Mémoire du Comité Voirie, Sécurité et
Propreté de l'APRIDS À L'OCPM
2^e école à L'Île-des-Sœurs
3 juillet 2013

PROJET DE DEUXIÈME ÉCOLE PRIMAIRE
À L'ÎLE-DES-SŒURS

Mémoire du Comité Voirie, Sécurité et Propreté
de l'APRIDS

Montréal, le 3 juillet 2013

Figure 1 Endroits exclus (en vert) du bassin de population des écoliers de la 2^{ième} école

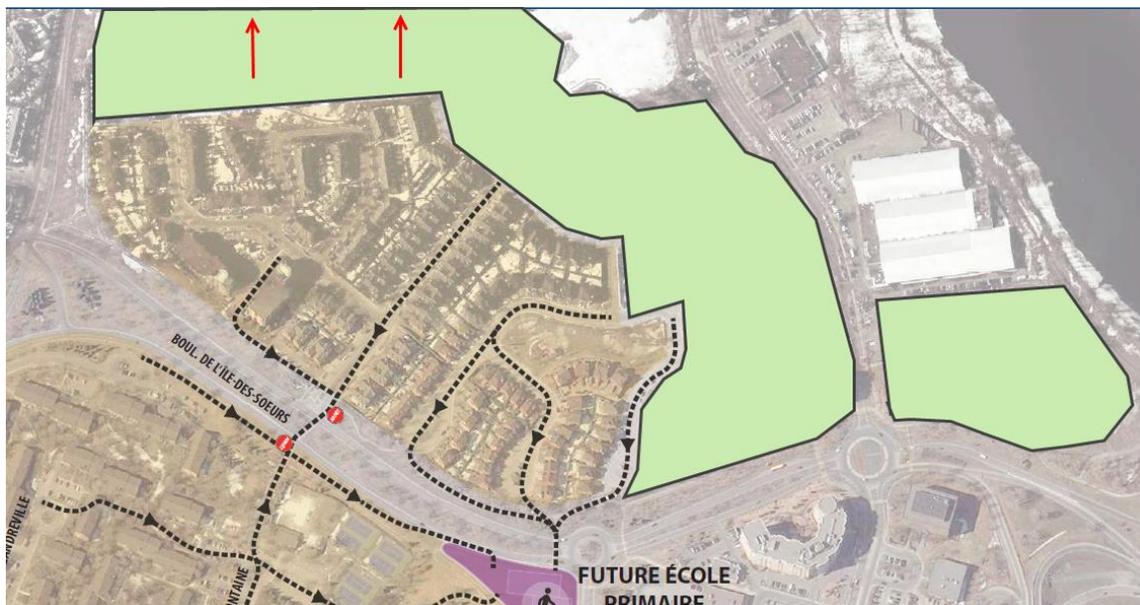
Dans la figure 5.1 du rapport¹, la zone 1 (classée unifamiliale, familiale et multifamiliale) est incomplète. Sans explications, ce bassin d'élèves exclu un grand nombre de résidences qui devraient s'y trouver, et qui sont illustrées en vert dans la figure 1, notamment une grande portion du projet l'Esplanade de l'Île, du développement SAX, du vieux développement l'Isle du

groupe St-Jacques, de l'édifice le Panorama sur l'Île, des édifices Loggia ainsi que les développements unifamiliaux sur les rue William-Paul et Roland-Jeanneau. Vu la proximité de ces familles du site proposé dans le triangle, il est probable que les enfants de ce secteur se rendraient, à court terme ou éventuellement, à l'école du triangle.

Figure 2 État de la circulation sur le boul. de L'Île-des-Sœurs le 17 juin à 8 hrs, en amont de l'intersection Berlioz

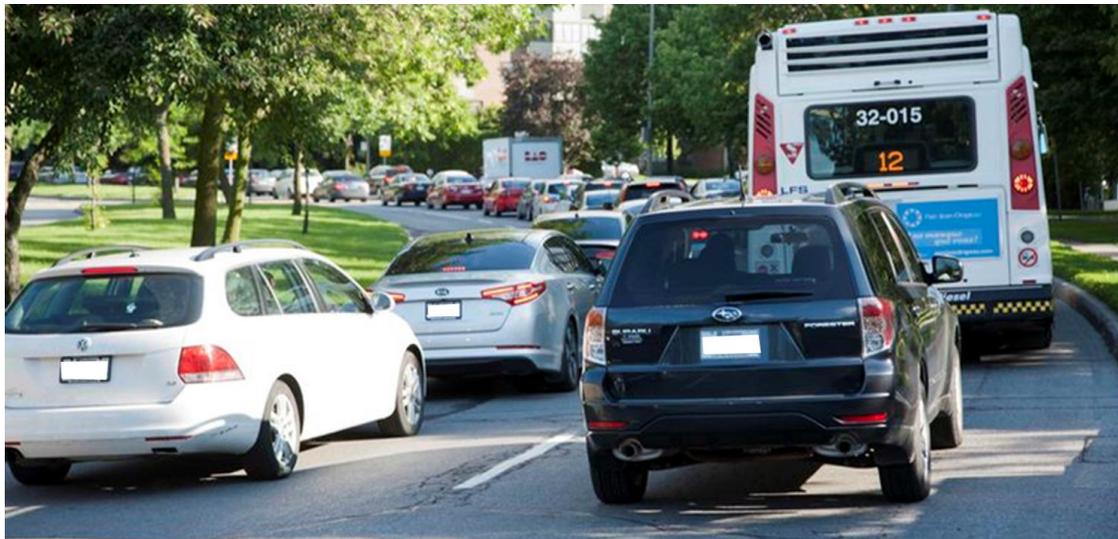
Au chapitre 3, le rapport¹ affirme que des comptages ont été effectués sur les 2 axes principaux, une seule journée, le mardi 28 mai. On compte plus de 1 100 véhicules par heure circulant sur le boul. de L'Île-des-Sœurs à partir de 7 :15 hrs.

Le rapport souligne que les comptages n'ont pratiquement pas changé depuis 2009, et en conclut que tout va bien, alors que pendant cette période plusieurs nouvelles tours de condos ont été habitées, et que les recensements officiels soulignent une progression de 13% des habitants de l'île entre 2006 et 2011. Lorsqu'on se réfère à au document intitulé *Comprendre le trafic routier- Méthodes et Calculs*⁷, on s'aperçoit, tout au contraire, que le boulevard de L'Île-des-Sœurs est rendu à sa capacité maximale, raison pour laquelle le débit ne peut plus augmenter, par contre la file d'attente augmente de plus en plus, ce qui confirme bien que la

saturation est atteinte, alors même que de nombreux développements sont en cours de réalisation. À noter que la durée d'attente dans le bouchon du boulevard de l'Île-des-Sœurs, en amont de la rue Berlioz est en valeur moyenne de 14 minutes pour l'instant, avec cette seconde école le long du même axe, il faut s'attendre à créer un second bouchon.

Figure 6 Schéma illustrant le risque de collision piéton-automobile dans le coin nord-ouest

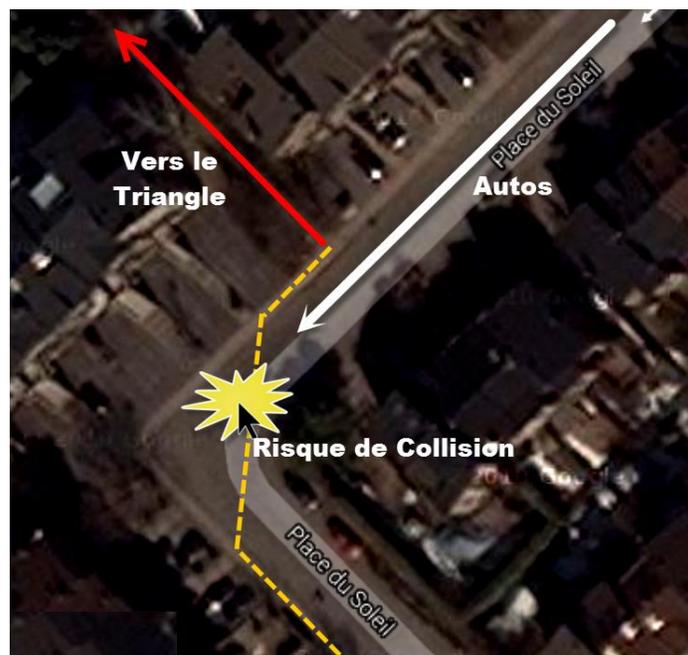
Les écoliers vont emprunter le coin nord-ouest afin de se rendre au triangle via le sentier piétonnier entre les maisons qui longent l'arête nord de la rue Place du Soleil. La figure ci-après montre le trajet écolier en orange et le trafic automobile en blanc. Le risque de collision est accru par le fait que les conducteurs ne peuvent voir les piétons sur la rue avant de s'engager dans le virage à gauche.

L'APRIDS recommande l'installation d'un dos-d'âne, ou l'équivalent, dans le coin nord-ouest de la rue Place du Soleil, afin de ralentir la circulation automobile et ainsi réduire le risque de collisions avec les écoliers marcheurs.

Figure 8 Passages non-sécuritaires autour du carrefour giratoire

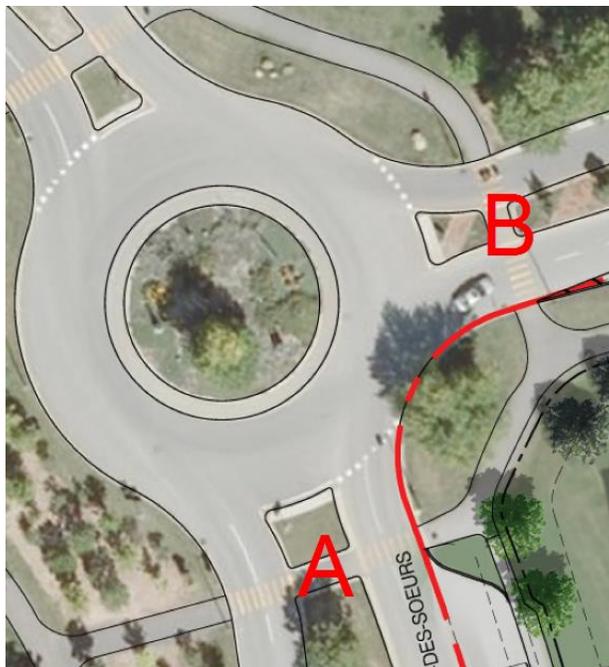
Dans la section 4, nous identifions un problème majeur au niveau du carrefour giratoire, c'est-à-dire que la distance entre la ligne d'arrêt et le passage piétonnier est trop courte, si on veut ajouter les services d'un brigadier à ce passage.

Le comptage effectué par l'APRIDS au carrefour giratoire, présenté à l'annexe A, confirme les résultats de celui effectué par la firme CIMA¹, et montre que le débit dans le carrefour giratoire est supérieur à 1 100 véhicules par heure au point A identifié dans la figure 10 ci-après. C'est le débit horaire moyen qu'affronteraient les écoliers empruntant le passage sud du carrefour. Ceux qui traverseraient le boulevard René-Lévesque affronteraient un débit de 600 véhicules par heure (point B), ce qui n'est pas négligeable.

L'APRIDS recommande donc que ces deux passages, identifiés par les lettres A et B dans la figure 8 ici-haut, soient condamnés. Il en suivra une nette amélioration non seulement au niveau de la sécurité, mais aussi pour ce qui est de la circulation.

Figure 9 Nombre de véhicules par période de 5 minutes au point A

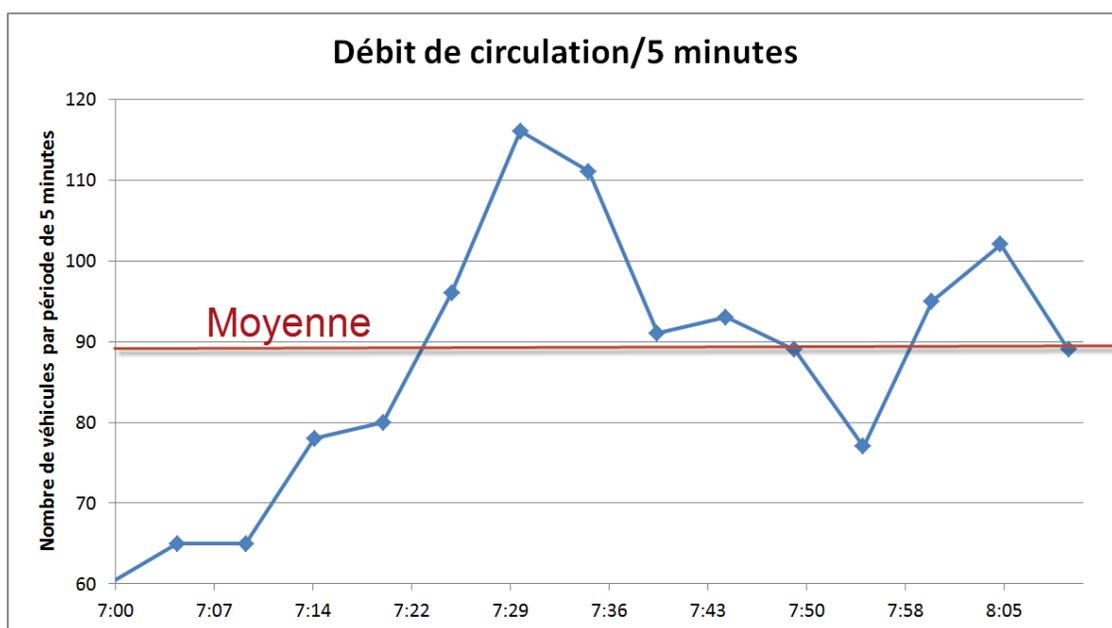
Il est important de noter que le débit de circulation varie constamment en fonction du temps. Par exemple, au point A, le débit moyen est de 1 021 véhicules par heure à partir de 7 heures,

ou environ 90 véhicules par période de 5 minutes. Par contre, le débit maximum vers 7 :30 heures est de 116 voitures, donc il y a un facteur de 1,33 entre le débit maximum et le débit moyen.

Il y a une bonne chance que le débit maximum de circulation se produise en même temps que le gros des déplacements des écoliers, ce qui est une situation de conflit majeure.

Figure 15 Trajet automobile anticipé (1) versus trajet hypothétique, départ rue Terry-Fox

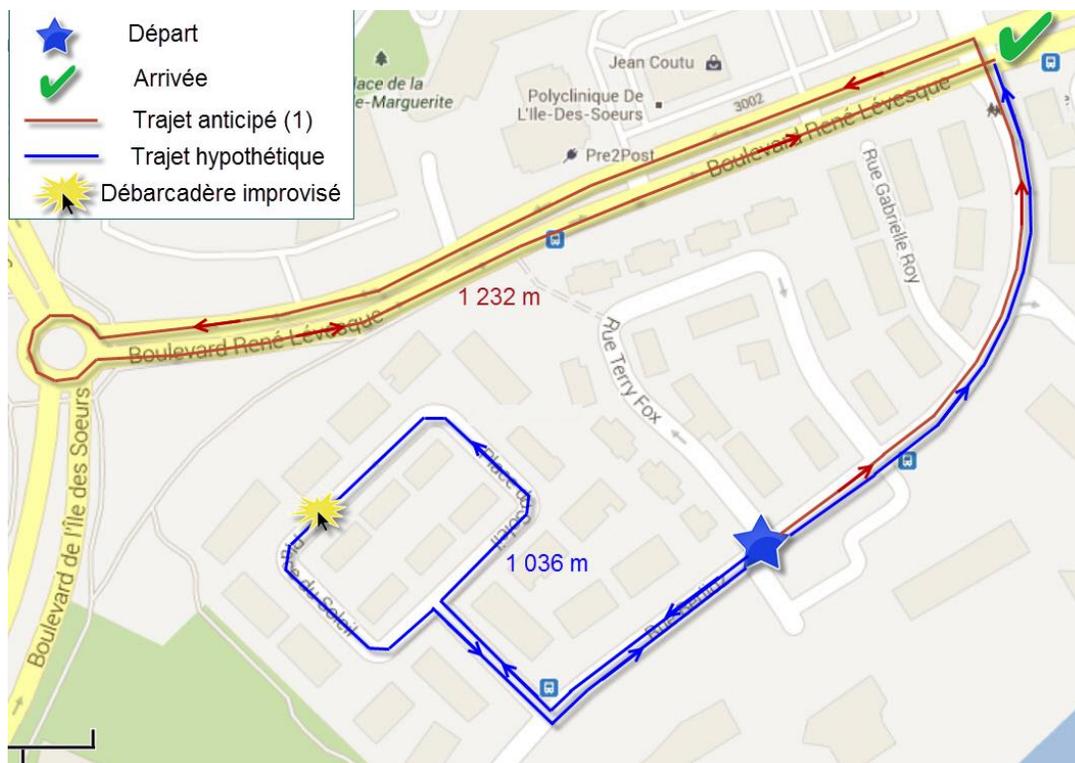
Les schémas ci-après illustrent ces trajets hypothétiques. La figure 15 montre un départ de la zone 5, coin Terry Fox et Berlioz. Afin de rejoindre l'intersection Berlioz/René-Lévesque et de pouvoir sortir de l'île, il faut parcourir 1 232 m selon le trajet anticipé¹. Le parcours hypothétique sur la rue Place-du-Soleil est long de 1 036 m, soit 20% de moins, et il n'y a pas à traverser une voie fortement achalandée.

De plus, le trajet sur la rue Place du Soleil évite un carrefour giratoire achalandé et évite aussi de négocier les cases du débarcadère.

L'APRIDS propose donc d'éviter une nuisance majeure aux résidents de cette rue en introduisant une signalisation qui ne permet qu'une circulation automobile locale provenant de la rue Berlioz tôt le matin (de 7 h à 9 h) et en fin d'après-midi (de 16 h à 18 h). Une signalisation similaire existe à l'intersection des rues Berlioz et Cours du Fleuve:

Figure 16 Trajet automobile anticipé (1) versus trajet hypothétique, départ rue O'Reilly

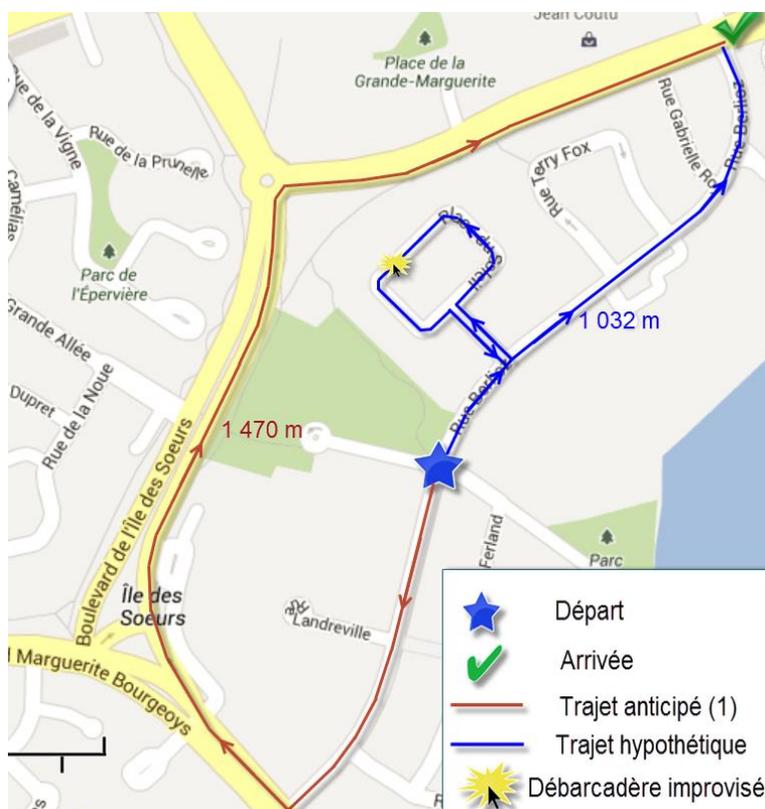
La figure 16 illustre un trajet débutant de l'intersection des rues O'Reilly et Berlioz. Le trajet CIMA+ et se rendant à l'intersection Berlioz/Ile-des-Sœurs, mesure 1 470 m. Le trajet hypothétique via les rues Berlioz et Place du Soleil mesure 1 032 m, soit une diminution de 40%.

Le trajet sur la rue Place du Soleil évite un carrefour giratoire achalandé et évite aussi de négocier les cases du débarcadère.

Figure 18 Illustration de la distance 'D' entre la ligne 'Cédez le Passage' et le passage

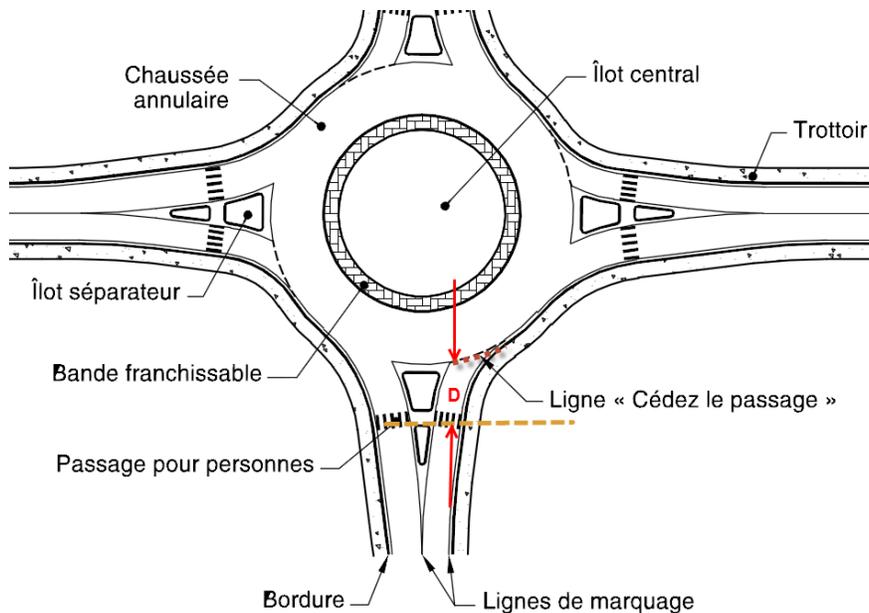
La présence du brigadier va causer un autre bouchon, celui-ci dans le carrefour-giratoire même, pour la circulation venant du nord. Dans ce cas-ci, le refoulement du trafic va paralyser le carrefour dans toutes les directions. Il est juste de comparer l'effet du brigadier à celui causé par l'implantation de feux avec bouton-poussoir au passage du carrefour : À ce sujet, le document *Le carrefour giratoire, un mode de gestion différent*⁶ stipule :

“L'installation de feux de circulation avec bouton-poussoir peut être nécessaire pour améliorer la sécurité des piétons, et en particulier celle des personnes atteintes de déficience visuelle. C'est le cas lorsque le nombre de piétons est élevé ou que les entrées et les sorties ont plus de deux voies⁹². Les passages pour personnes doivent alors être plus éloignés (entre 15 et 20 m de la ligne « Cédez le passage »), afin qu'il y ait le moins possible de refoulement de la circulation sortante jusque dans l'anneau du carrefour giratoire. »

Or, dans le carrefour existant, le passage est à 10 m de la ligne 'Cédez le passage'. Par contre, le document de CIMA+¹ ne mentionne aucunement le besoin de modifier l'emplacement du passage au sud du carrefour giratoire.
